## Rapport du Jury.

### Naturgeschichtliches Museum in Genf.

### Concours pour le Muséum d'Histoire Naturelle de Genève.

1er prix. Projet „Darwin“. — Auteur: M. Maurice Braillard, architecte à Genève.

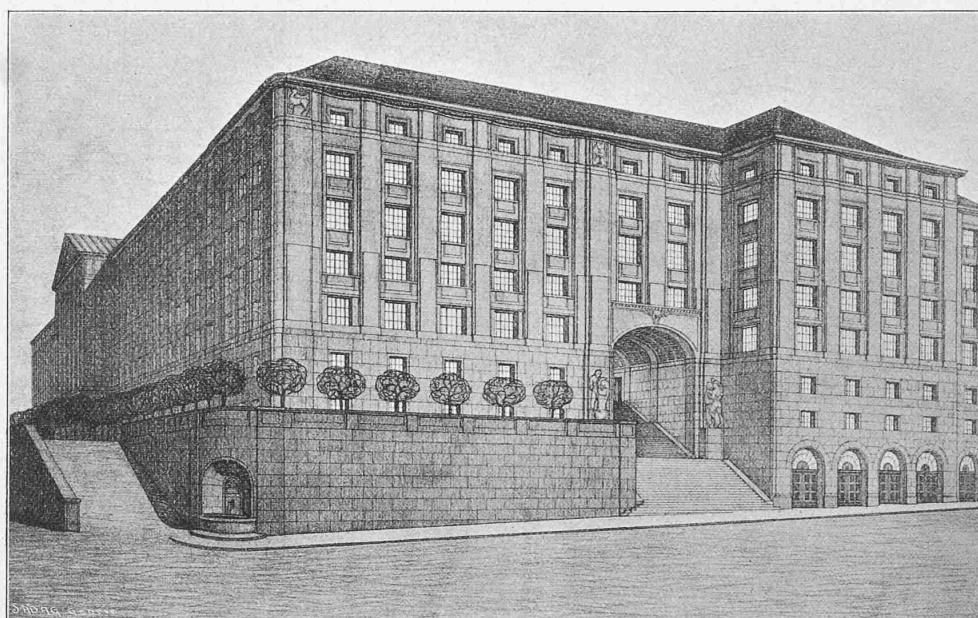
N° 1. « Darwin ». Le plan est absolument conforme aux données du programme et ne présente aucune complication de

construction. L'escalier devrait être un peu mieux séparé du hall. Les entrées de service du côté de la rue de Malagnou sont bien placées. Pour permettre l'accès des chars, il faudrait cependant apporter quelques modifications aux abords. Le passage public sur le boulevard Helvétique est bien proportionné. Quant au passage prévu sur la voie de tramway, au haut de la rue de Malagnou, il

ne pourrait s'exécuter sans changer le niveau de la voie. L'architecture des façades se distingue par son unité et sa simplicité. L'auteur a su tempérer la rigidité des lignes droites en introduisant dans les détails quelques formes plus souples. Les étages de sous-sol sont franchement traités comme de grands soubassements. L'éclairage des locaux inférieurs est assuré par l'abaissement de la terrasse qui soutient très bas le monument. On aurait pu sans inconvénients diminuer la largeur de cette promenade pour laisser plus d'espace libre du côté de la Rue Sturm. L'auteur a supprimé avec raison toute rampe et tout escalier dans l'axe de l'édifice et s'est borné à prévoir des moyens d'accès aux deux extrémités de la terrasse. En reculant légèrement la façade terminale de l'aile ouest du Muséum, l'auteur a pu retourner la terrasse sur le Boule-

vard Helvétique. Cette qualité, jointe à la sobriété de l'architecture permettrait de l'exécuter dans les limites du programme.

II<sup>e</sup> prix ex aequo. Projet „Granit“. — Auteurs : MM. G. Revilliod & M. Turrettini, architectes, et John Torcapel, Genève.

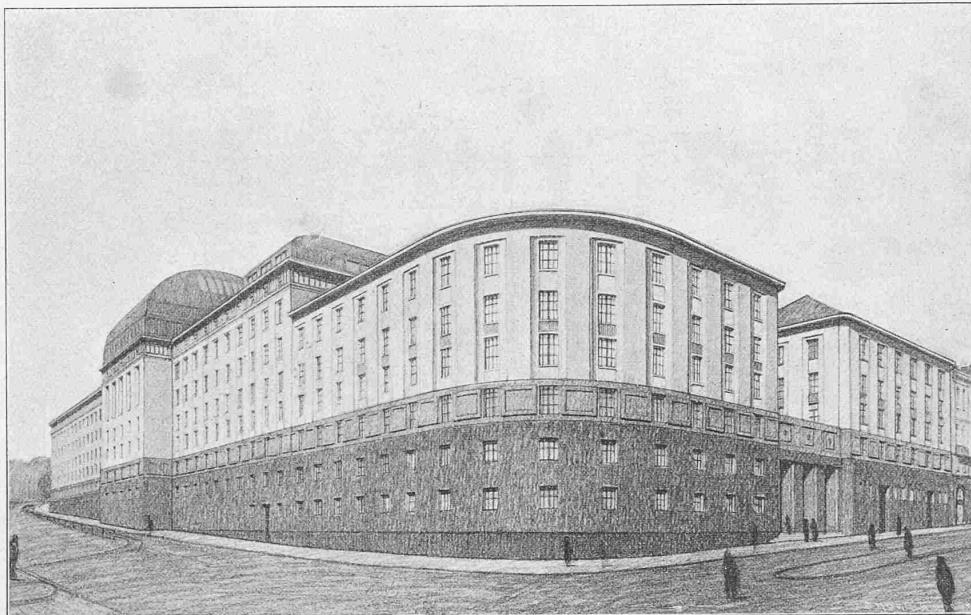
simple pourrait sans inconvenient être développé sur une pareille longueur; la variante avec angle arrondi est décidément monotone, même en tenant compte du contraste prévu entre les matériaux du socle et ceux des étages. Il manque un accent qui marquerait un peu mieux cet angle qui joue un rôle important dans l'aspect

N° 14. «Granit». Les dispositions intérieures sont très bonnes. L'escalier est bien compris; toutefois l'entrée sous un palier est un peu basse. La porte de service est très bien placée. Des deux solutions prévues pour le passage public, celle de la variante n'est pas admissible, car elle interrompt complètement la circulation dans les sous-sols. Les deux partis proposés pour l'agrandissement du Musée du côté du Boulevard Helvétique, sont également critiquables. On ne peut supprimer un étage du bâtiment ni diminuer la profondeur des salles. Cela empêcherait le développement logique des collections. Les façades ont beaucoup de distinction dans leur sobriété voulue. On se demande toutefois si un parti aussi

général de l'édifice. La variante avec l'escalier et le passage est évidemment plus satisfaisante, au point de vue purement architectural. Le pavillon central est une belle masse bien équilibrée. La coupole est cependant trop importante et sa silhouette manque un peu de fermeté. Le cube trop élevé de la construction ne permettrait pas d'édifier un bâtiment rentrant dans les limites du programme même en utilisant les matériaux proposés.

II<sup>e</sup> prix ex aequo. Projet „La Taupe“. — Auteurs: MM. L. & F. Fulpius, architectes, Genève.

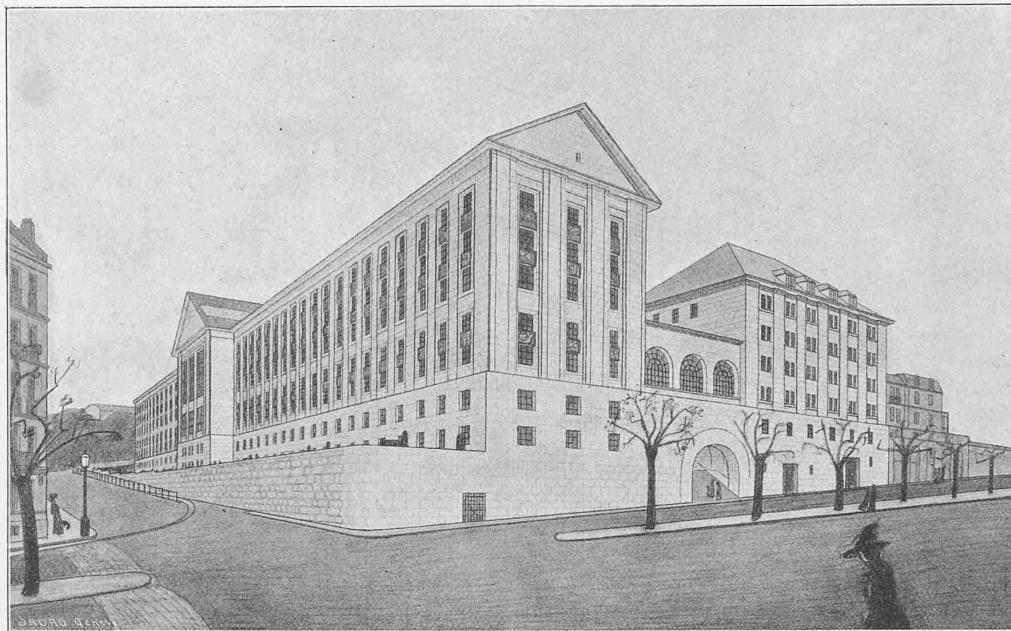
N° 16. «La Taupe». La disposition des escaliers est excellente. Elle a permis de donner une hauteur suffisante au vestibule d'entrée. Les portes de service sont trop nombreuses; aucune d'entre elles n'est disposée de façon à permettre l'accès direct des marchandises par la rue de Malagnou. Le plan d'aménagement des abords pour la première étape est intéressant; il pourrait être exécuté à peu de frais. Le plan des bâtiments pour la seconde étape est excellent; il permet de développer les collections en reproduisant simplement les dispositions adoptées au début. En façade, le parti adopté est très simple. Le corps central n'a pas trop d'importance. Le détail

est d'une sécheresse excessive. La silhouette des façades sur le Boulevard Helvétique est trop découpée. Le fronton de l'aile augmente l'impression de hauteur produite par l'immense mur qui n'est pas soutenu par une terrasse. L'architecture des corps de bâtiment intermédiaire dans lequel se trouve le passage a été traitée avec

négligence. Les façades du pavillon central au sud et au nord manquent d'unité. D'un côté les fenêtres ont des dimensions trop variées, de l'autre il y a des différences d'échelle trop marquées entre les vides. La terrasse, sur rue de Malagnou avec sa ligne tranquille accompagne bien la façade.

III<sup>e</sup> prix. Projet «Simplex». — Auteurs: MM. A. Olivet et A. Camoletti, architectes, Genève.

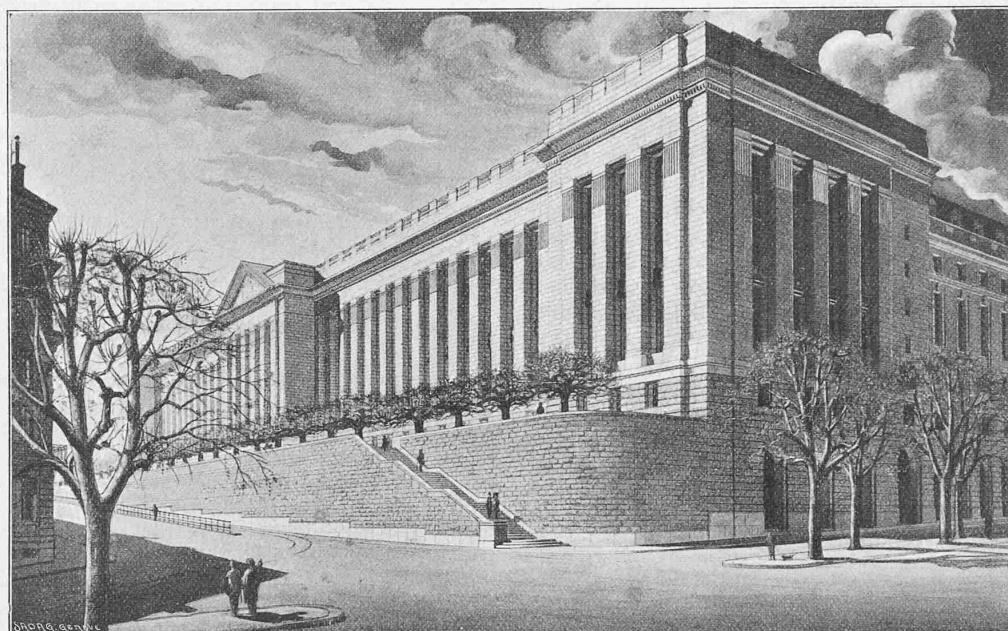
N° 3. «Simplex». Le vestibule central est bien éclairé. La hauteur relativement forte du vestibule d'entrée a été obtenue aux dépens des facilités de communication entre les étages. Pour passer du rez-de-chaussée au premier étage, il faut descendre plusieurs marches avant de trouver le départ de l'escalier. De même pour aller du premier sous-sol au rez-de-chaussée. L'entrée de service fait défaut, en tout cas pour la première étape. La porte de la bibliothèque, non prévue d'ailleurs dans le programme, ne pourrait servir d'accès indirect à d'autres locaux. La rampe montant du Boulevard Helvétique à la Rue Sturm est trop rapprochée du bâti-

ment principal. Son débouché supérieur n'est pas assez visible. Dans l'architecture des façades on sent un peu trop la volonté d'imposer un parti qui ne correspond pas de tous points aux dispositions intérieures. Ainsi l'étage des combles est entièrement caché derrière l'entablement, et les laboratoires sont éclairés au

moyen de vitrages. Quoiqu'il en soit, la façade principale se distingue par une crânerie, une puissance peu communes. L'ordonnance est d'une clarté et d'une simplicité vraiment classiques. L'absence de toit, très avantageuse au point de vue pratique, ne nuit en rien à l'impression d'ensemble. On peut se demander si l'effet que l'auteur a cherché à obtenir n'entraînerait pas une dépense de matériaux considérable. Pour avoir suffisamment de force, les piliers devraient avoir une saillie puissante. Il faut remarquer d'autrepart que les baies sont très larges et qu'elles s'ouvrent jusqu'au sol, étant fermées par de simples balustrades. L'éclairage serait donc très satisfaisant. Les pavillons d'angle sans arrondi, ni pan coupé ont grande allure; la terrasse soutient et accompagne bien l'édifice. Le Jury a constaté des inexactitudes dans les niveaux et des manques des concordances entre les plans et coupes, spécialement en ce qui concerne les sous-sols. Il est regrettable que cette conception grandiose soit d'une exécution coûteuse vu son cube très élevé (l'auteur ferait bien de revoir ses calculs).
